katalog návrhů  
z architektonické soutěže

# kulturní centrum v Rožnově pod Radhoštěm

## O soutěži

# Oceněné návrhy

# návrh 07/ návrh 04 v druhém kole

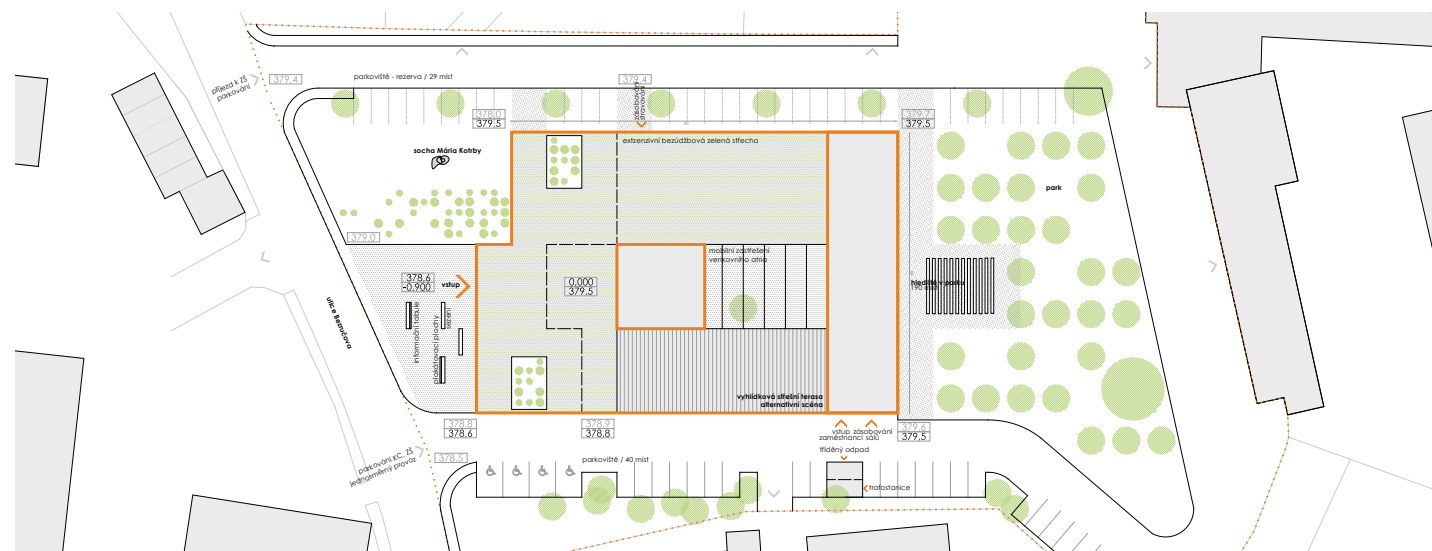
**U** Autor věrohodně ověřil osazení objektu nad terén a zachoval základní urbanistické vztahy k základní škole a k ulici Bezručova. Pouze u základní školy bude třeba přešít několik parkovacích stání tak, aby s nimi nebyl vstup do školy v kolizi. Autor zachoval výškovou distanci na civilně pojatém soklu včetně slavnostního nástupu, a tím potvrdil ve větší míře propracovanosti schopnost vnímat a rozvíjet urbanistické vztahy. Rovněž vztahy k okolní zástavbě jsou přirozené, umožňující obsluhu a nabízející další parametry, jako například park před školou s hledištěm atd.

**A** Porota oceňuje původní architektonické řešení, které je podle doporučení z 1. kola rozpracováno do přiměřených detailů při zachování koncepčních východisek. Celkové řešení v propracování audiovizuálních parametrů doznalo profesionálního ocenění: je výborně řešena akustika odpovídající způsobu využívání (divadlo, koncerty se zvukovým aparátem, přednášky apod.), výborné celkové dispoziční možnosti, dobrý návoz kulis na jeviště, provozní komunikace a rovněž malý sál je v pořádku a bez připomínek. Porota kladně hodnotí uzavíratelnost atria a jeho odclonění od vnějších vlivů, jasnou orientaci dispozice pro návštěvníky a vhodné materiálové řešení fasád, které se promítá i do interiéru. Varuje však před přílišnou naturalností až regionální podbízivostí. Problematiku chybějícího backstage a přístupu herců na hlavní jeviště je nutné řešit v dalším stupni, avšak s poučenou architektonickou ambicí, aby nebyl popřen koncepční průhled a podobné parametry návrhu. Porota shledává jako problematické takové pojetí interiéru i exteriérových detailů, které zvýrazňují různorodost, barevnou a materiálovou přebujelost výrazu. Kulturní stánek by neměl obsahovat klíše ze sportovních tribun.

Důležité je upozornění poroty na nutnost řešit celý návrh, zejména rozsáhlé dřevěné obklady, ale i nadrozměrná zasklení aj. s ohledem na požárně bezpečnostní řešení stavby.

**E** Relativně nízká cena a velká plocha levné fasády pozitivně ovlivní jednotkovou cenu obestavěného prostoru. U zvolené kombinace konstrukčních systémů a zelené střechy, i s přihlédnutím k ceně fasády, lze očekávat vyšší reálnou cenu za m<sup>3</sup> obestavěného prostoru.

**P** Autor návrhu řešil (tak, jak bylo v zadání) jen šiték obálky budovy, tedy kvalitu zateplení objektu. Pouze dle tohoto parametru nelze určit celkovou energetickou náročnost objektu. Měrná potřeba tepla na vytápění není podložena výpočtem. Při přepočtu návrhu auditorem je přesto reálné se dostat do pasivního standardu.

## návrh 02/ návrh 02 v druhém kole

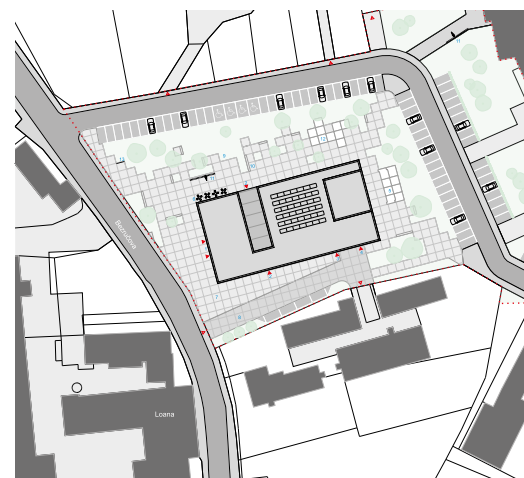
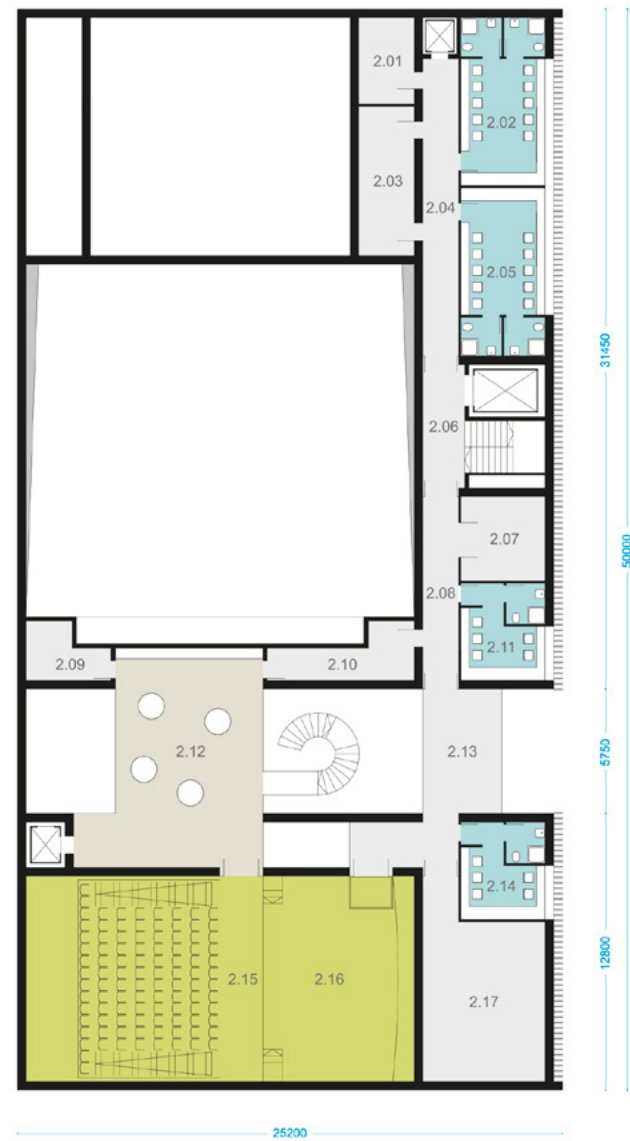
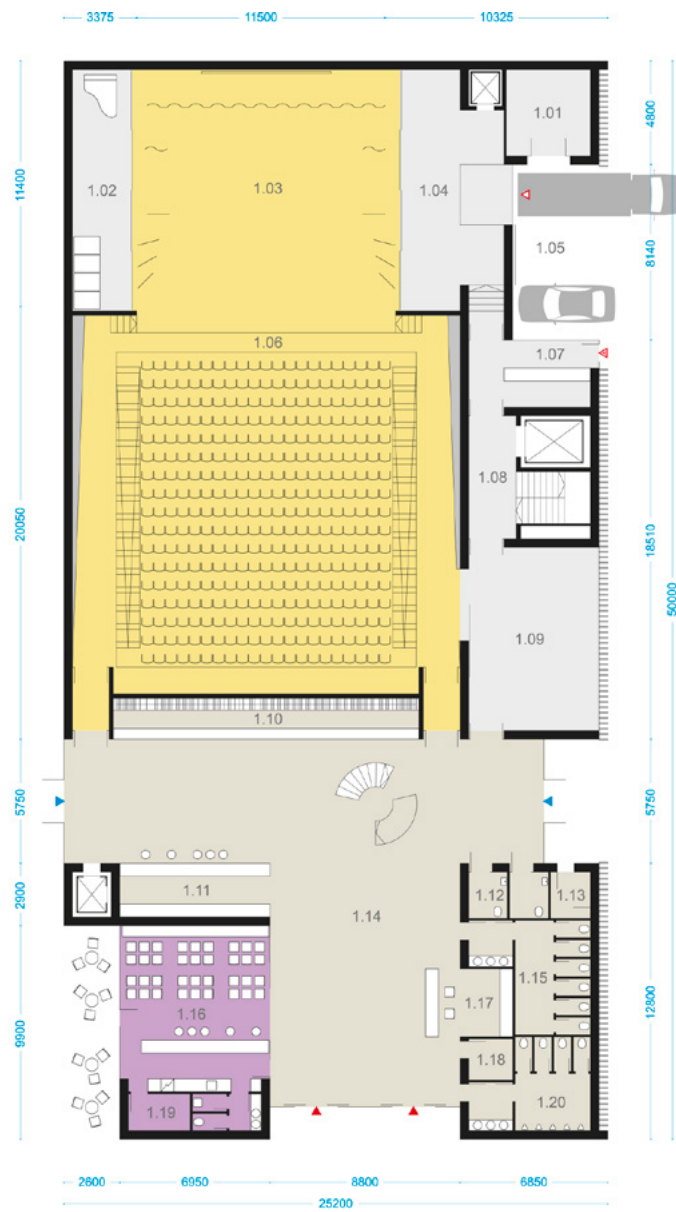
**U** Urbanistické řešení je založeno na kompaktním objemu kubických forem sdružujících všechny požadované provozy, a tedy je umožněno dobře rozvinout bezprostřední okolí objektu. Autor se pozitivně vyhýbá velkoplošnému parkovišti (systémem kolmých parkovacích stání kolem komunikace); budovu umísťuje vhodně a logicky na určeném území, s orientací hlavního vchodu do ul. Bezručovy, se zachováním vztahů a stávajících ploch. Pozitivně až slavnostně v urbanistickém prostoru působí porušená symetrie hlavního průčelí, a tak se urbanisticky přibližuje k odkazu původně koncipovaných kulturních staveb i v menších městech z 19. a ze začátku 20. století.

**A** Pozoruhodné urbanistické osazení objektu vylučuje jakékoli anachronické konotace, protože vlastní výraz je minimalistický až designérsky založený a posazený do obecných parametrů architektury jako designu 21. století. Potvrzení koncepce urbanismu je dáno symetrickým založením, avšak s uspořádáním vnitřních základních provozů oživeným asymetrickým umístěním pomocných a příručních ploch. Soudobý až minimalistický výraz evokuje důstojný charakter architektonického i prostorového vyznění objektu. Otazníky se nabízejí nad přílišnou kosmopolitností a neadresností architektonického výrazu.

Otazník také zůstal nad možností dokonalého provedení zejména fasádních vnějších ploch z probarveného (bílého) betonu. Ekonomickou přiměřenost celého řešení, zejména náročné fasády, která měla být předmětem druhého kola soutěže, návrh ne zcela jednoznačně doložil (chybí detaily fasády a podobně).

Velikostně dobře je řešen prostor jeviště lávky po obvodu jeviště ve dvou výškových úrovních. Dobře je řešeno hlediště, konkrétně jeho mobilita. Z hlediska

akustiky hlavního sálu jsou boční stěny řešeny difuzními prvky, což je velmi dobře, ale problematická může být obvykle vysoká cena tohoto řešení. Adekvátnost zvoleného řešení vzhledem ke způsobu využívání prostor tak zůstává k diskusi. Strop je řešen jako rovinný, kdy je kombinace pohlťivých a odrazivých ploch z hlediska akustiky odpovídající. U kina jsou boční stěny málo pohlťivé, celkově by měl být prostor více zatlumený. Jevišťe řešeno z praktikáblů, což není vůbec vhodné z hlediska stability a hlučnosti, náprava je však snadná.

**E** Vysoká cena fasády je dána čtyřmi typy obvodového pláště pronikajícího do interiérových prostor, z nichž každý vykazuje vysoké nároky na detail, kultivované provedení a tím samotnou jeho cenu, tedy ovlivní jednotkovou cenu obestavěného prostoru. Tento návrh, kromě toho, že má druhou nejvyšší cenu obestavěného prostoru v druhém kole, směřuje k dalšímu potenciálnímu navýšení ceny za obestavěný prostor vzhledem k výše uvedenému.

**P** Návrh č. 2 odpovídá možnému budoucímu požadavku na pasivní budovu. Součástí návrhu je kromě průkazu energetické náročnosti budovy, štítku obálky budovy, také protokol měrné potřeby tepla na vytápění a výpočet průměrného součinitele obálky budovy. Tento návrh uvažuje s využitím elektrické energie pro horkovzdušné vytápění a pro ohřev TUV (průtokové ohříváče), což není zcela vhodné dle odborného znalce. Dále je počítáno se stavbou fotovoltaické elektrárny na střeše budovy. V energetickém výpočtu je také zadáno tepelné čerpadlo země/voda-předpokládá se vytápění přidružených provozů.

# Zvláštní odměna návrh 04

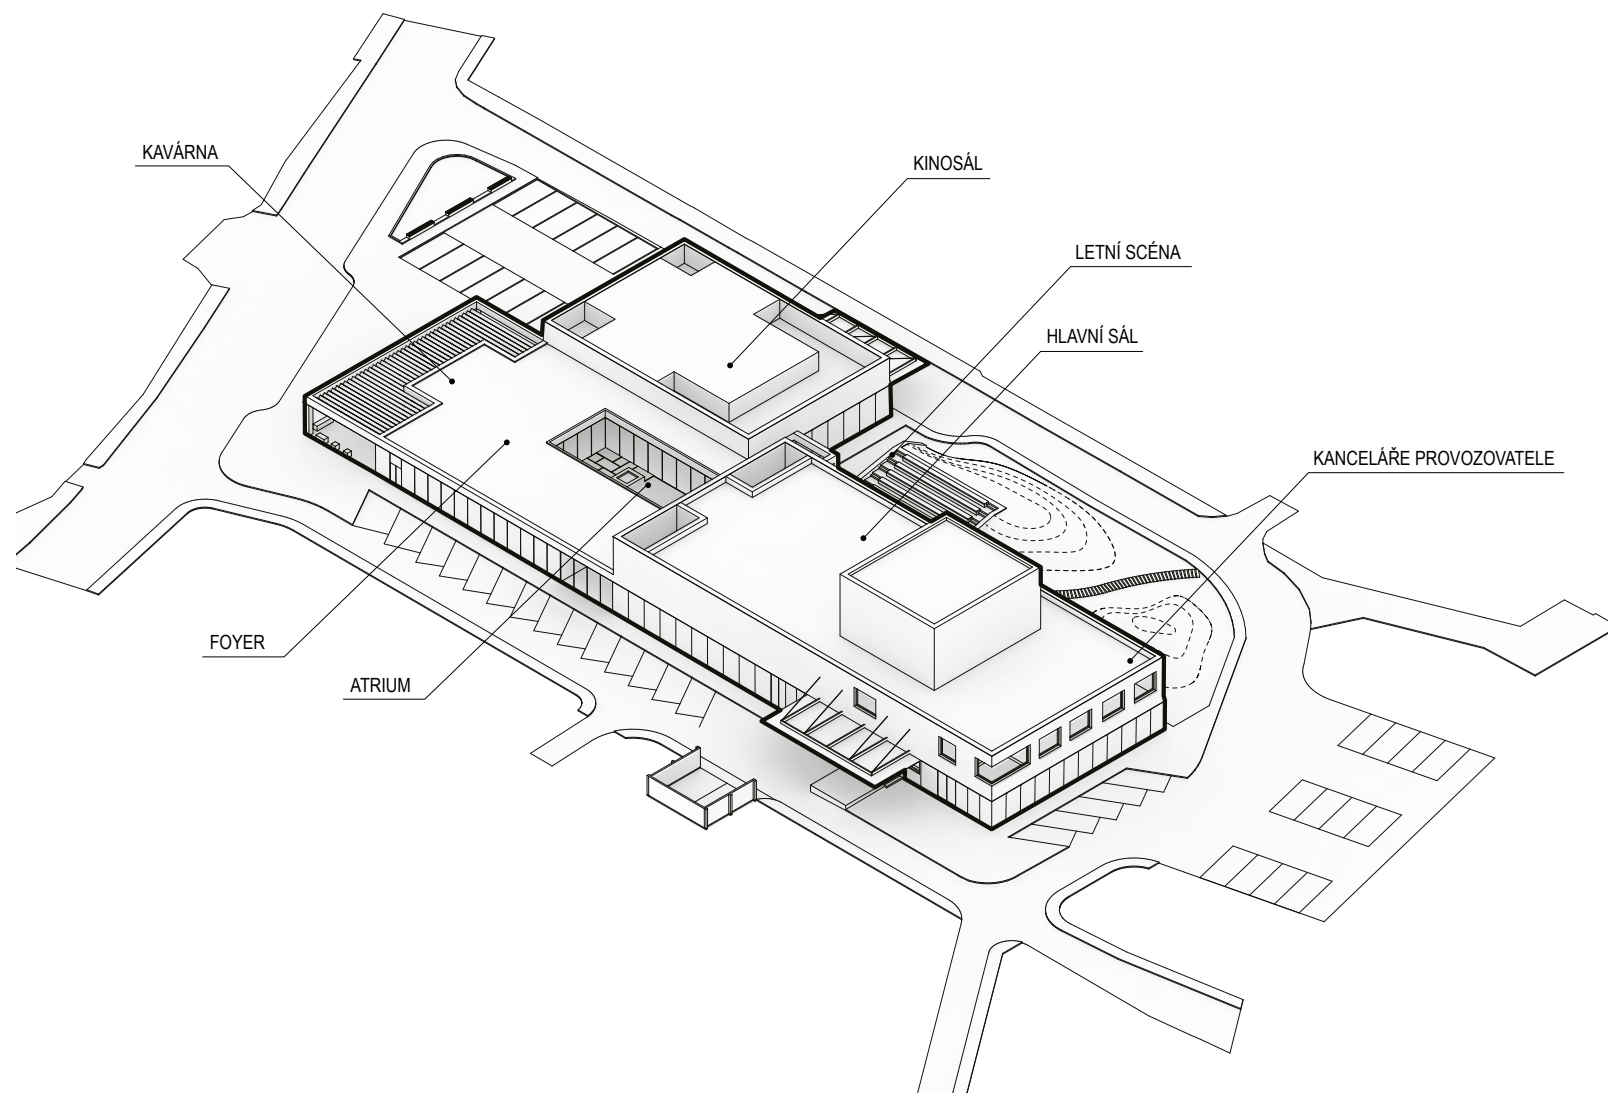
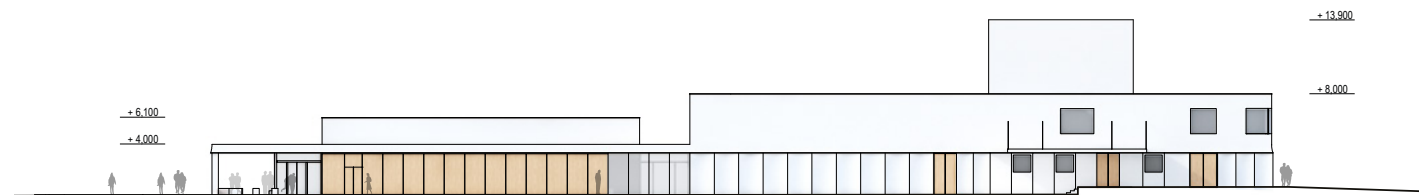
Návrh č. 4 nesplnil formální náležitosti, ale pro zjevnou kvalitu byl následně posuzován mimo soutěž (dle §10 odst. 7 Soutěžního řádu ČKA), a proto nebyl hodnocen z hlediska kritérií na ostatní řádně posuzované návrhy.

V návaznosti na modernistickou architekturu 60. let tuto přiměřeně posunuje do 21. století. Tímto přístupem se pozoruhodně vyrovnává s lidským měřítkem a uměřeností vlastní účelu. Nenavrhuje opulentní kulturní centrum, naopak vystihuje měřítkem a kompozicí dobrou míru trvanlivost a další atributy klasické krásy.

## návrh 03

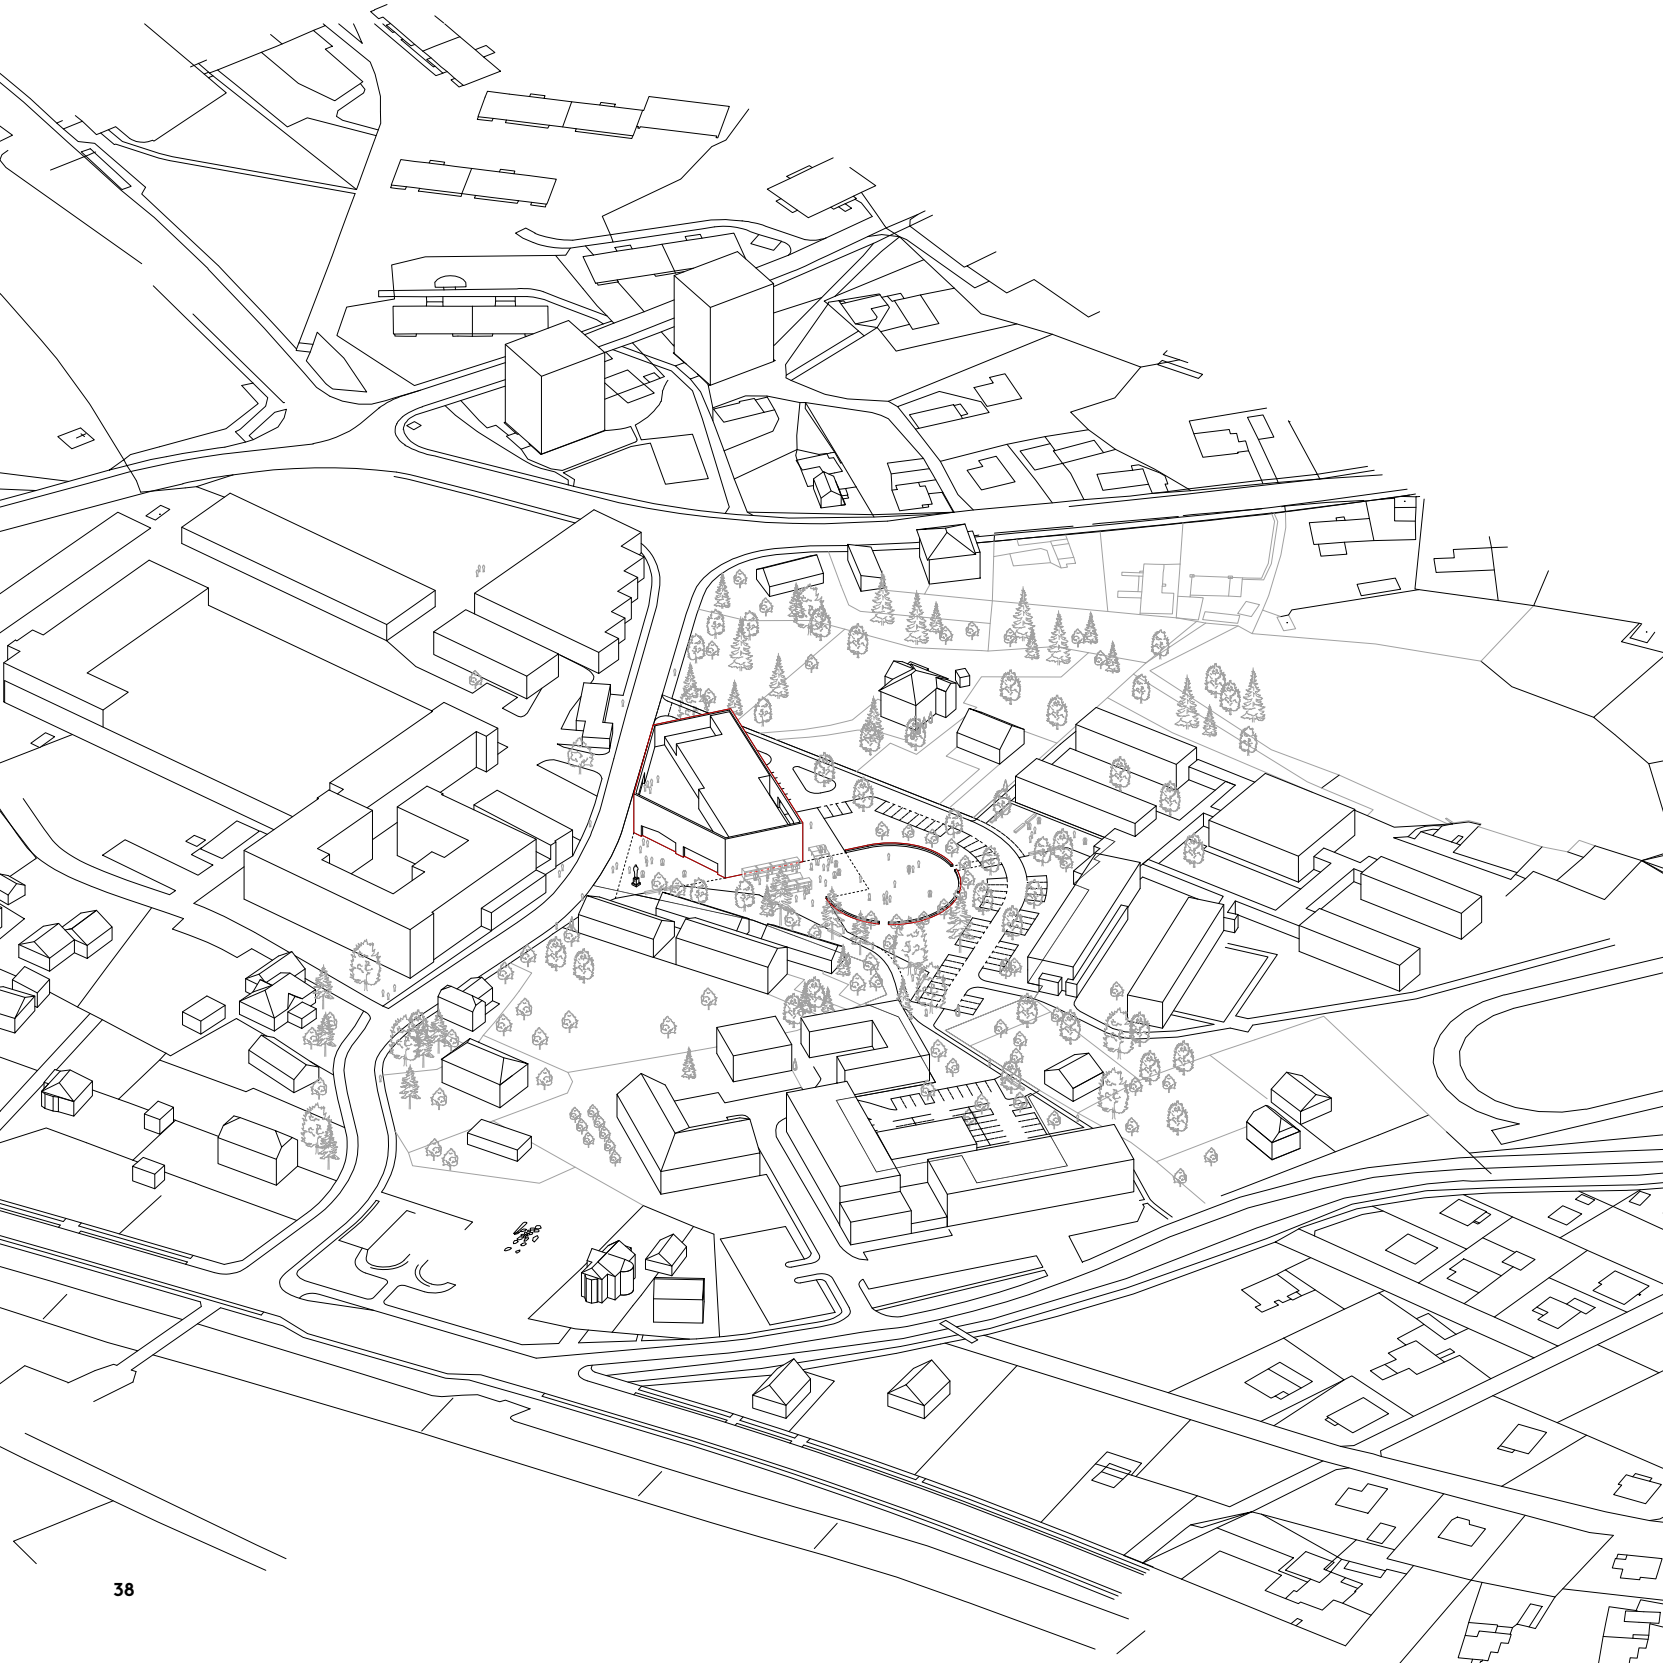
**U** Chybí požadované propojení dvou parkovacích ploch pro rozšíření kapacity parkoviště. Kriticky je nahlížena blízkost amfiteátru k parkovacím plochám. Problematickou byla shledávána urbanistická charakteristika a osazení.

**A** Návrh jednoduchým objemem a detaily architektonického řešení nepřesvědčivě naplňuje proklamovanou inspiraci lidovou architekturou. Kubická forma nenaplňuje detailem a materiálovým řešením očekávání kulturního objektu. Přisazení obou jevišť ve schématu nabízí využitelnost dvou sálů v jednom divadelním provozu, což však vykazuje téměř neřešitelné akustické nároky obou v případě souběhu představení.

**E** Jednoduchý kubus ekonomicky nevyváží vysoce převyšující náklady na řešení komunikací a venkovních úprav; to znamená celkové vysoké investiční náklady včetně nákladů na demolice.
